Krycí list ZBV			
Název a evidenční číslo Stavby: II/105 - Severní obchvat Jílového u Prahy, 5211521005 Číslo a název stavebního objektu/provozního souboru (SO/PS) SO 363 Retenční nádrž v km 1,230 Číslo a název podobjektu/rozpočtu:		Číslo SO/PS/ /číslo Změny SO/PS: 363/1	Číslo ZBV: 22
Objednatel: Krajská správa a údržba silnic Středočeského kraje, příspěvková organizace Zborovská 81/11, 150 21 Praha 5 - Smíchov IČO: 00066001 Město Jílové u Prahy Masarykovo náměstí 194, 254 01 Jílové u Prahy IČO: 00241326			
Zhotovitel: „Společnosti pro II/105 – Severní obchvat Jílového u Prahy“ Vedoucí společník a správce společnosti: IMOS Brno, a.s. , se sídlem: Olomoucká 704/174, Černovice, 627 00 Brno, IČO: 253 22 257, Společník: Froněk, spol. s r.o. , se sídlem: Zátíší 2488, 269 01 Rakovník, IČO: 475 34 630 Společník: PSN & DS a.s. , se sídlem: Krapkova 280/7, Nová Ulice, 779 00 Olomouc IČO: 043 77 036

Název a evidenční číslo Stavby: II/105 - Severní obchvat Jílového u Prahy, 5211521005 Název stavebního objektu/provozního souboru (SO/PS): Retenční nádrž v km 1,230	Číslo SO/PS / / číslo Změny SO/PS: 363/1	Číslo ZBV: 22.2
---	---	---------------------------

Změna technického řešení retenční nád

PASTR ABO KOTEN 2KS/m²

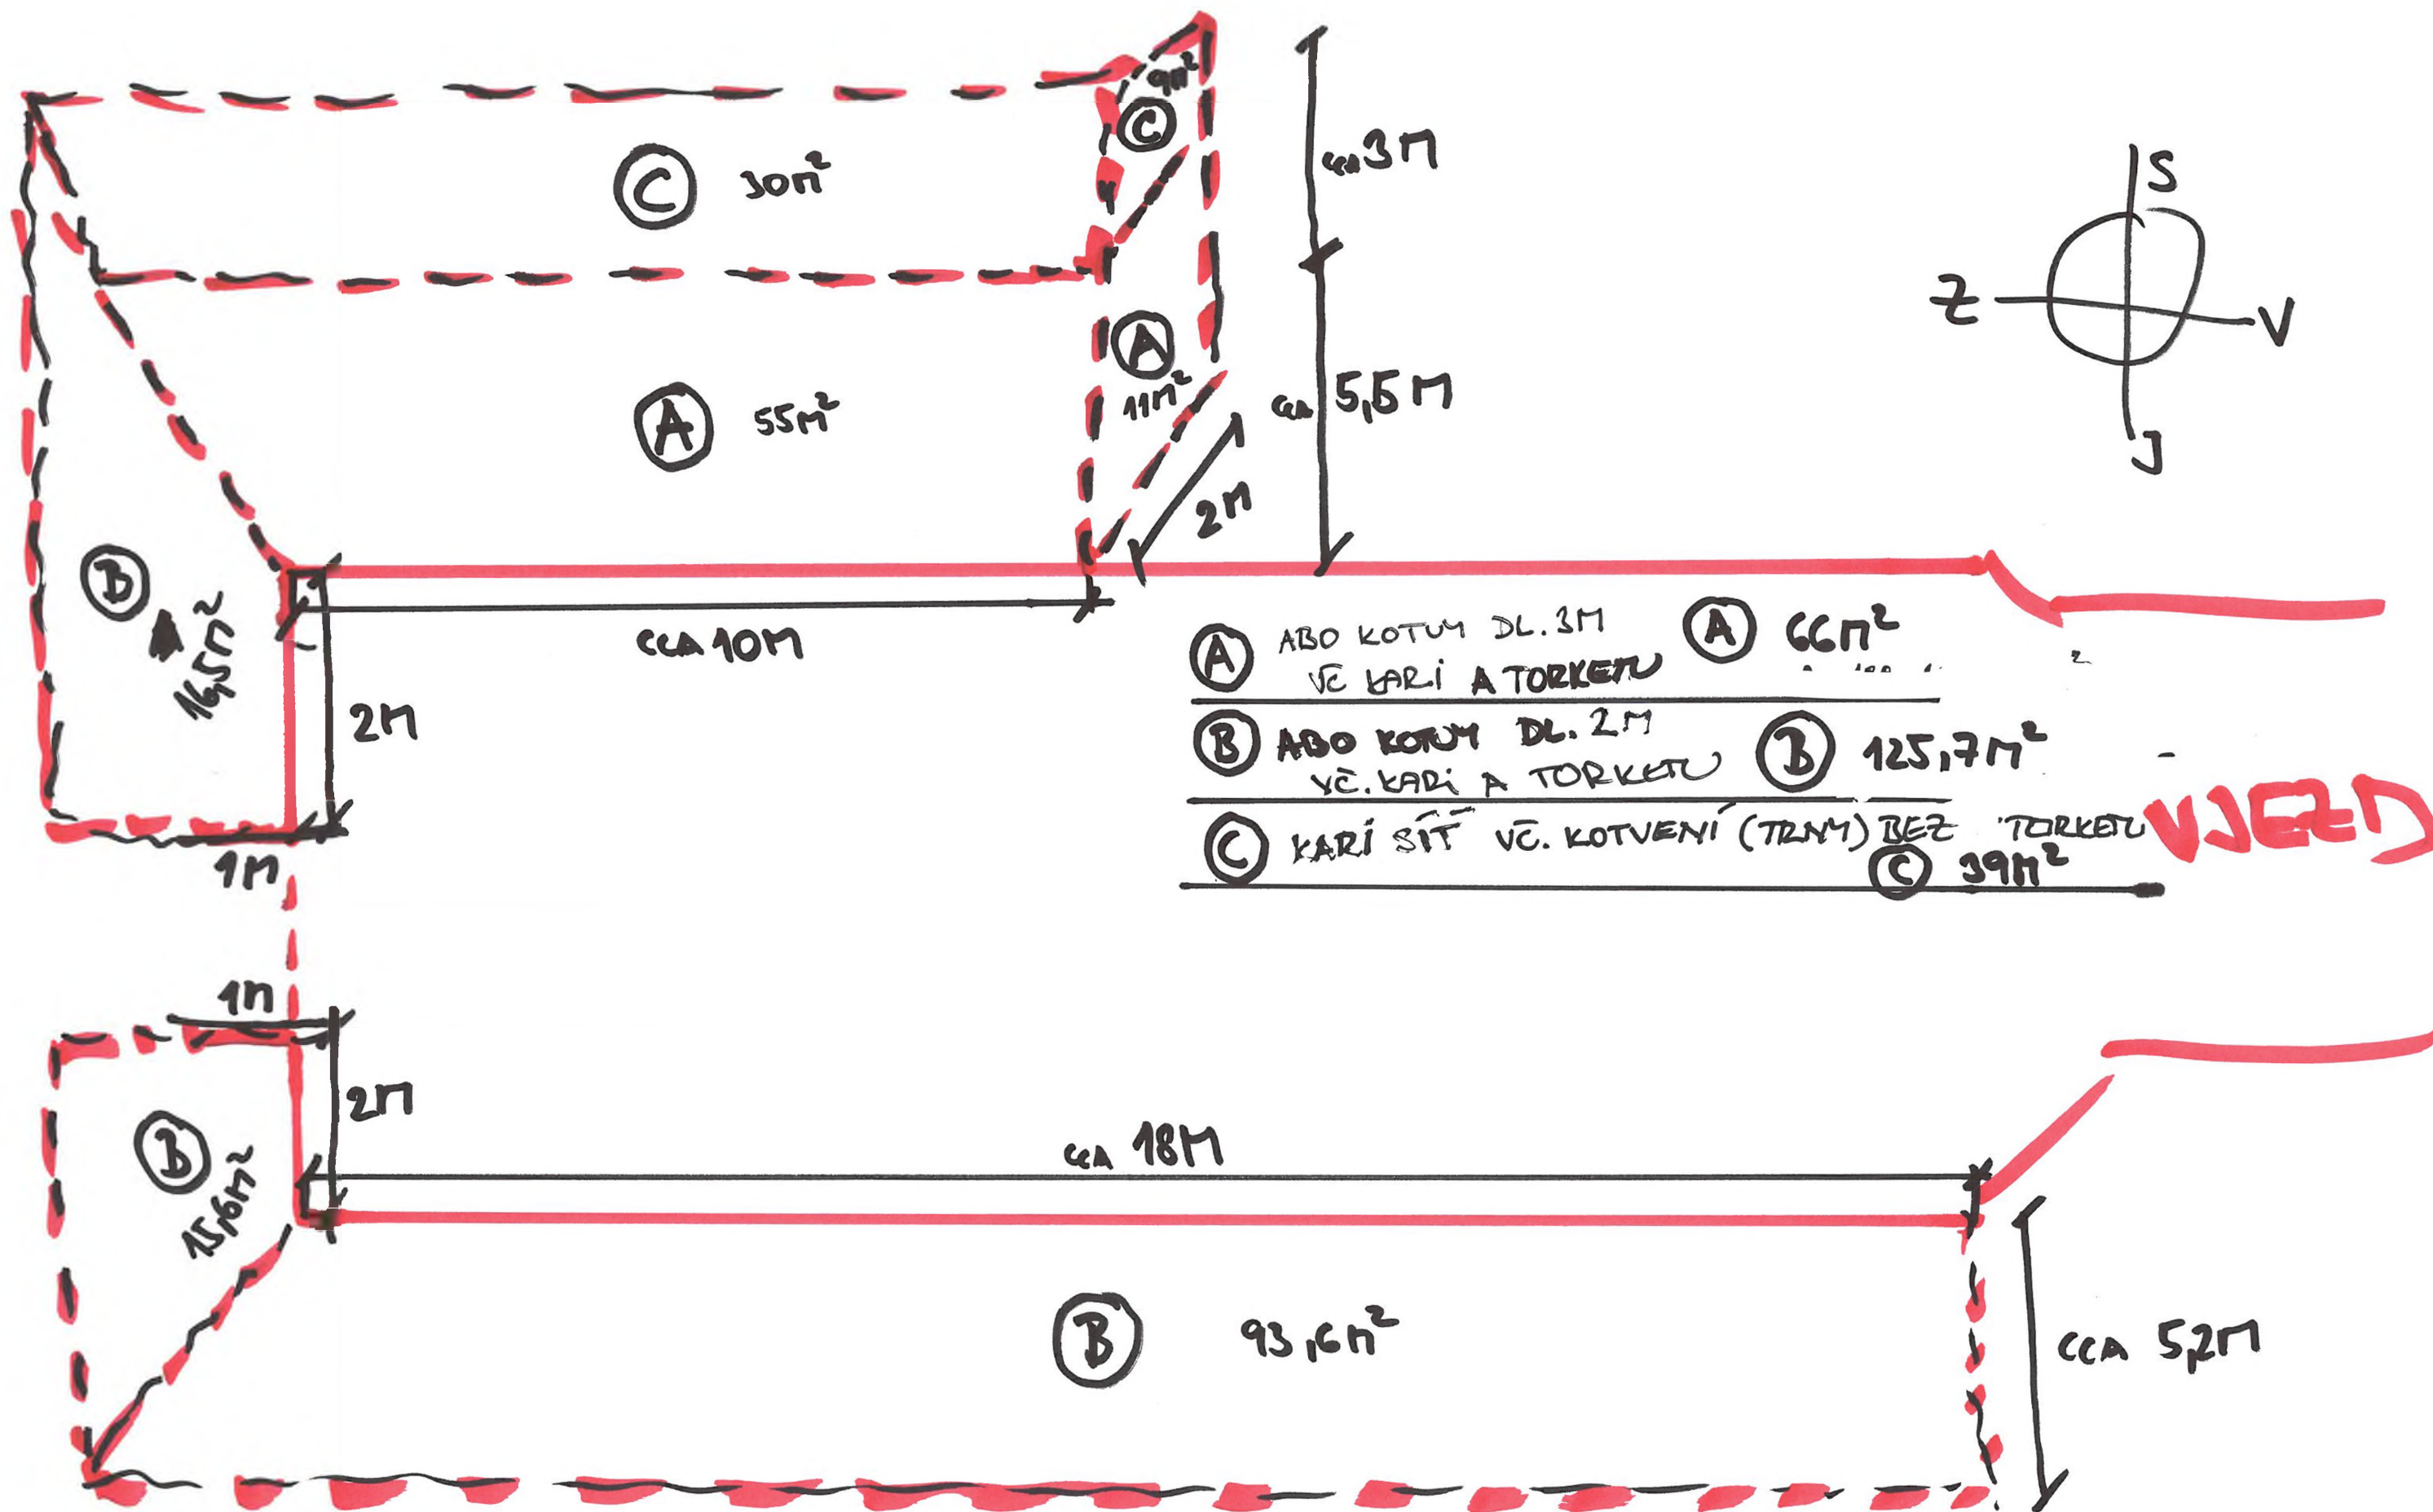
Z křivice máte uvedených doporučení, musí být ze změn technologie břítem při pomoci svorníků - 180 dle 30m - severní strana, pro jímání stěny dle 20m. Posti svorníků zastava dle paracelu bří mřížky. V úvodu dle stavu jamy byly zastaveny příčky podzemní vody.
